PROPUESTA DE DICTAMEN TÉCNICO

INFORME SOBRE LA SOLICITUD DE SUSTITUCIÓN DE LA TAPA DE LA VASIJA DEL REACTOR DE CN VANDELLÓS II. REVISIONES ASOCIADAS A LA MODIFICACIÓN DEL ESTUDIO DE SEGURIDAD Y DEL PLAN DE GESTIÓN DE RESIDUOS RADIATIVOS

1.2 **Asunto:** Modificación de diseño: Sustitución de la tapa de la vasija del reactor

2. ELIMINACIÓN DE LA SOLDADURA BRIDA-CASQUETE (FORJA MONOBLOCK)

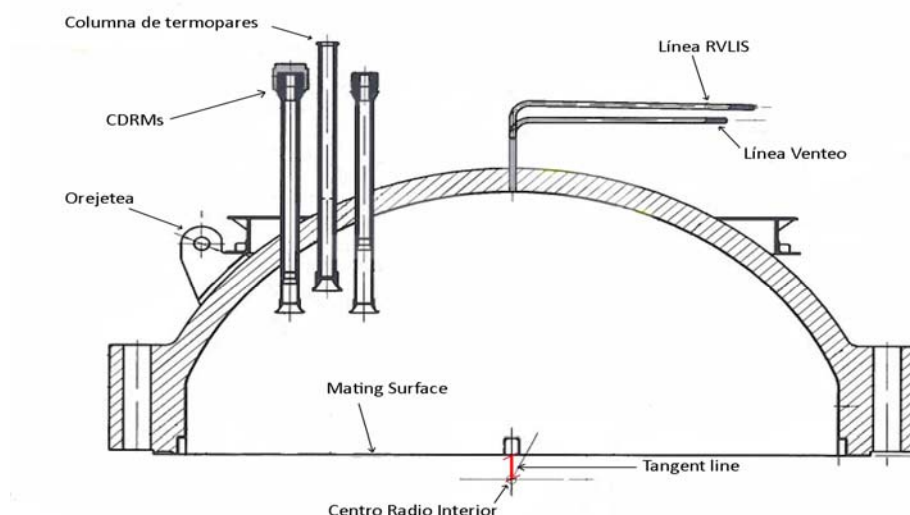
El nuevo diseño para la tapa de la vasija elimina la soldadura de penetración total entre el casquete (parte semiesférica) y la brida (zona con taladros para pernos de unión con la vasija), ya que las capacidades actuales de los fabricantes de forjas lo permiten, con lo que la nueva tapa de la vasija será de una única pieza forjada (monoblock), lo que ha supuesto una simplificación del proceso de fabricación.

La soldadura brida-casquete del diseño actual requiere inspección al 100% en cada intervalo de inspección en servicio, esto es cada 10 años. La dosis recibida por el personal de Tecnatom en la última inspección de la soldadura actual durante la 16ª parada para recarga fue de 3,872 mSv por persona. Por ello, la eliminación de esta soldadura que contempla el diseño de la nueva tapa supone además de la simplificación del proceso de fabricación, una reducción de dosis del personal de inspección.
